Umweltverträglichkeitsprüfung

**evn-naturkraft Erzeugungsgesellschaft mbH;
Windparks Au am Leithaberge**

**FACHLICHE AUSEINANDERSETZUNG MIT DEN
EINGELANGTEN STELLUNGNAHMEN/EINWENDUNGEN**

Im Auftrag: Amt der NÖ Landesregierung, Abteilung RU4, UVP-Behörde, RU4-U-789
Bearbeitungszeitraum: August 2015

Abbildung 1: Visualisierung D: L213 Richtung Loretto – Panoramabild (Quelle: UVE)

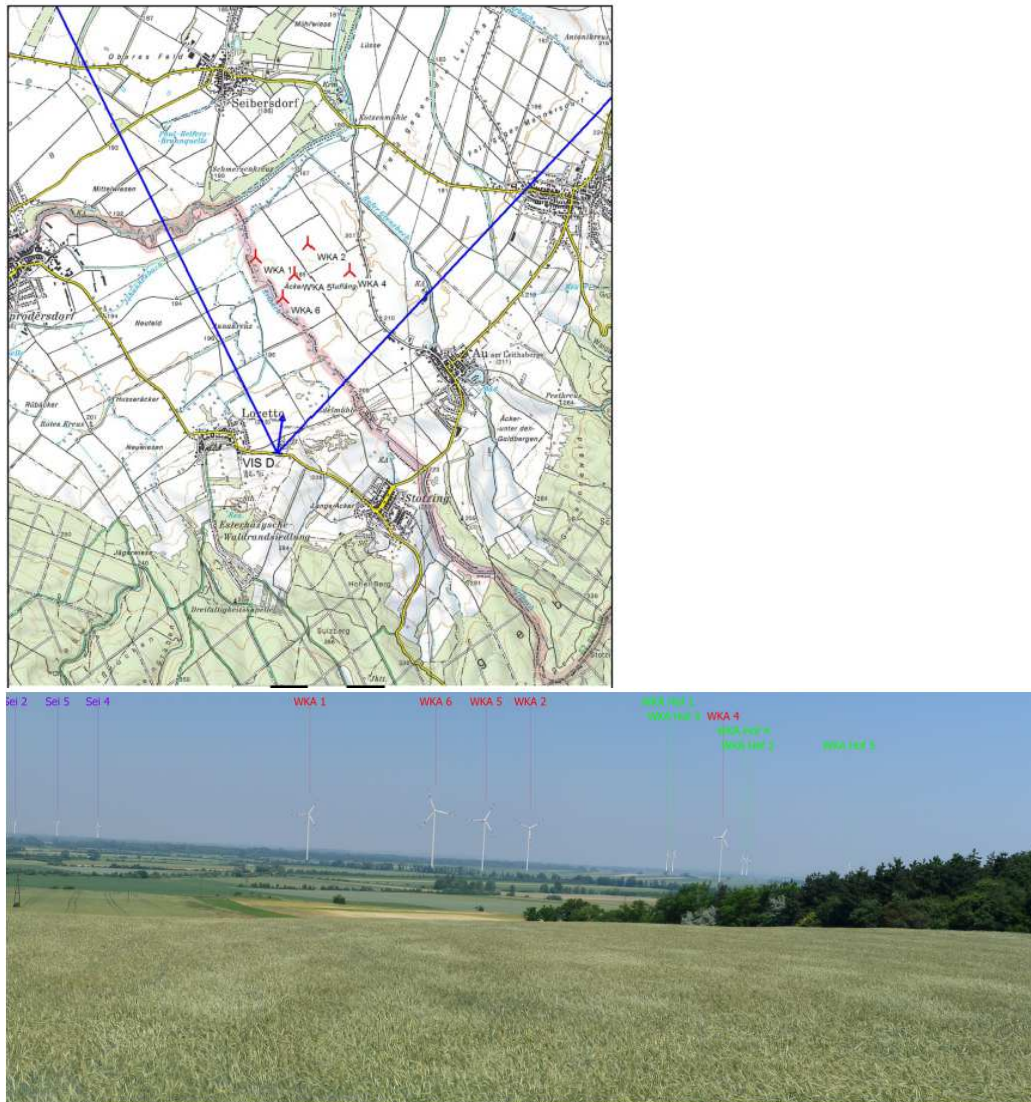
Vom ursprünglichen historischen Ortskern mit geschlossener Verbauung ergeben sich kaum Sichtbeziehungen zum geplanten Windpark. Von der etwas erhöht liegenden Wallfahrtskirche Maria Loretto ist der geplante Windpark nicht zu sehen, da der geschlossene, umbaute Anger sowie die großen Baumgruppen am Platz, die Sicht in Richtung des Windparks stark einschränken.

Die geplanten Anlagen sind lediglich aus weniger sensiblen Siedlungserweiterungsgebieten und Ortsrandbereichen teilweise gut zu sehen. Vom nordwestlich gelegenen Siedlungserweiterungsgebiet ist der geplante Windpark zum Teil gut zu sehen (siehe Fotomontage).

Visuelle Vorbelastungen bestehen durch die genehmigten Windenergieanlagen der Windparks Hof am Leithaberge und Seibersdorf im Hintergrund der geplanten Anlagen in der Mittelwirkzone und durch die 110 kV Freileitungen in der Nahwirkzone.

Insgesamt sind aufgrund der eingeschränkten Sichtbarkeiten und der technogenen Vorbelastungen keine erheblichen Beeinträchtigungen des Ortsbildes durch visuelle Störungen zu erwarten.

Nachfolgende Visualisierung D zeigt den Blick von der Landesstraße L213 nahe Loretto. Im Hintergrund sind die genehmigten Windparkanlagen zu erkennen.

Abbildung 2: Visualisierung E – Loretto (Quelle: UVE)

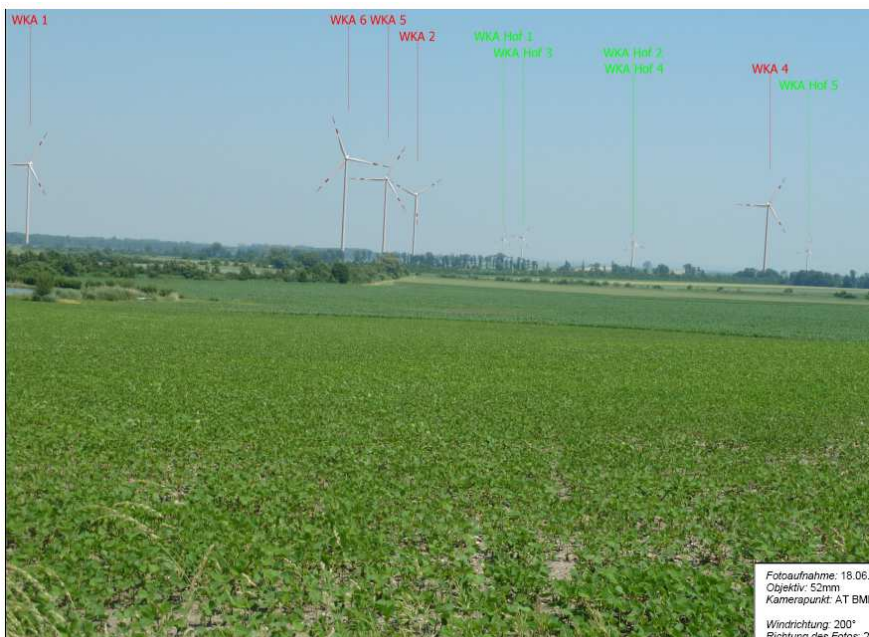
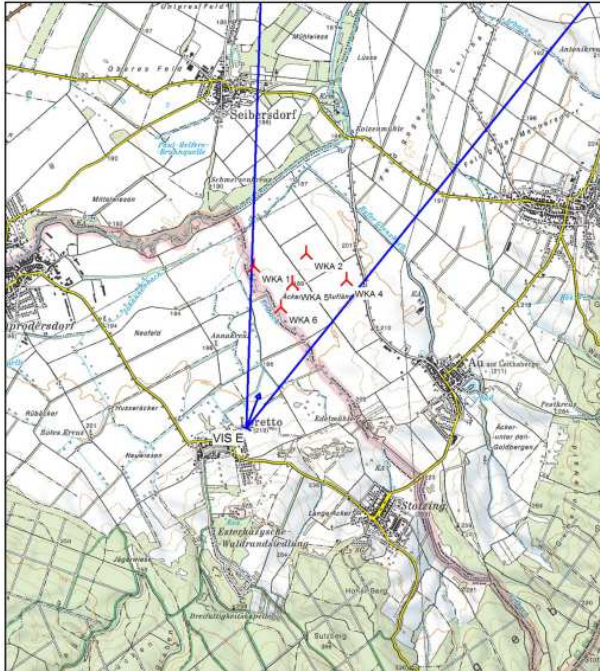
Nachfolgende Visualisierung E zeigt den Blick vom nordöstlichen Siedlungsgebiet der Ortschaft Loretto. Die bestehenden Windschutzanlagen und das Ufergehölz des Erlbaches wirken geringfügig sichtverschattend.

Abbildung 3: Visualisierung C – Stotzing (Quelle: UVE)

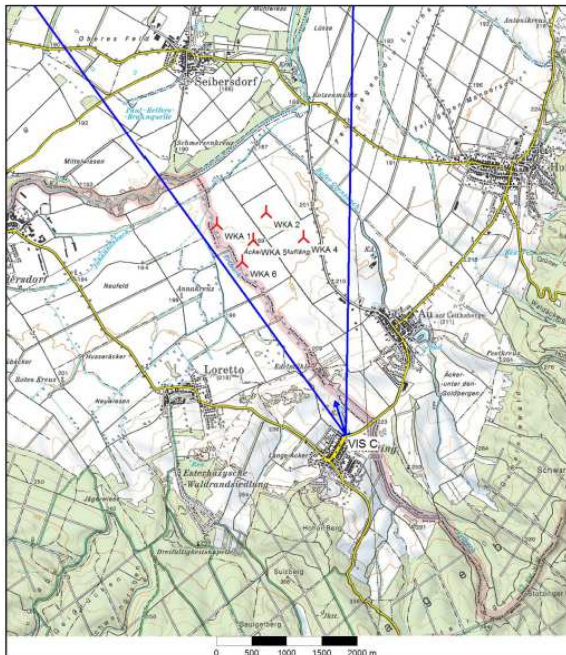
Stotzing weist einen geschlossenen Ortskern auf. Vom ursprünglichen historischen Ortskern mit geschlossener Verbauung ergeben sich kaum Sichtbeziehungen zum geplanten Windpark. Ein vorgelagerter kleinerer Hügel schränkt die Sicht vom Ortsgebiet weiter ein (siehe Fotomontage).

An erhöhten Punkten entlang des Leithagebirges kann eine Blickbeziehung zum ggst. Windpark allerdings nicht ausgeschlossen werden.

Nachfolgende Visualisierung C zeigt den Blick vom südlichen Siedlungsrand von Stotzing. Durch das hügelige Geländere relief sind die unteren Anlangenteile sichtverschattet. Zusätzlich schränken kleinere Waldflächen und Ufergehölze die Sicht weiter ein.

Visualisierung H: Leithaprodersdorf (Quelle: UVE)

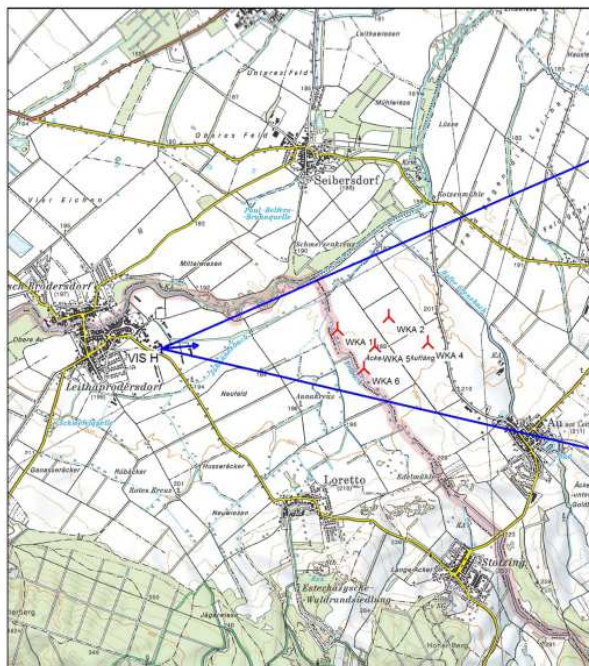
Vom ursprünglichen historischen Ortskern mit geschlossener Verbauung ergeben sich kaum Sichtbeziehungen zum geplanten Windpark.

Die geplanten Anlagen sind lediglich aus weniger sensiblen Siedlungserweiterungsgebieten und Ortsrandbereichen teilweise gut zu sehen. Sichtbeziehungen sind vor allem vom nächstgelegenen östlichen Siedlungsrand gegeben. Es kommt zu einer sektoralen Neubelastung eines vormals durch Windenergieanlagen unbeeinflussten Sichtraumes. Die Sichtbeziehungen sind allerdings durch eine im Vordergrund vorbeilaufende Freileitung technogen vorbelastet. Zudem wirken freistehende, dem Windpark vorgelagerte Wirtschaftshallen und Gehölzbestände z.T. sichtverschattend.

Insgesamt sind aufgrund der eingeschränkten Sichtbarkeiten keine erheblichen Beeinträchtigungen des Ortsbildes durch visuelle Störungen zu erwarten.

Nachfolgende Visualisierung H zeigt den Blick aus dem östlichen Siedlungsrand der burgenländischen Ortschaft Leithaprodersdorf. Die unteren Anlagenteile werden durch Gehölzbestände und Gebäude sichtverschattet.
